淮安市淮安区施河镇人民政府施河污水处理厂项目

竣工环境保护自行验收意见

图 1 污水处理工艺流程图

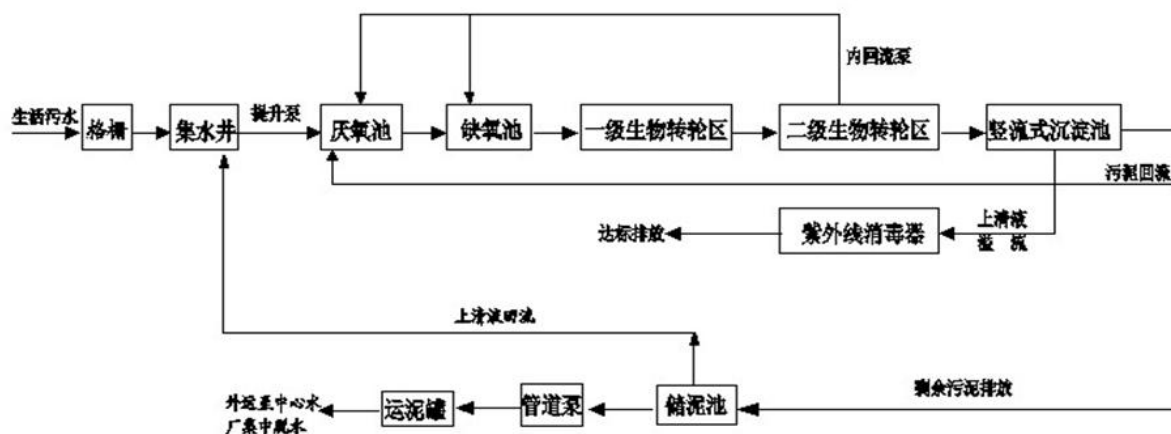
(1)原环评报告分析，污水处理工艺为格栅-沉砂池-初沉池-预缺氧池-厌氧池-缺氧池-好氧池-二沉池-消毒池处理后排放；

实际生产中，污水处理工艺为格栅-集水井-厌氧池-缺氧池-一级生物转轮区-二级生物转轮区-竖流式沉淀池-紫外消毒器处理后排放，变更了生物转轮设施及配套设备。

通过分析，工程实际建设情况基本与原环评保持一致，主要变动为废水处理工艺改变，固废增加在线设备产生的实验室废液。项目废气处理措施、风险防范措施均未发生变化，废气、废水污染物排放总量均不变。
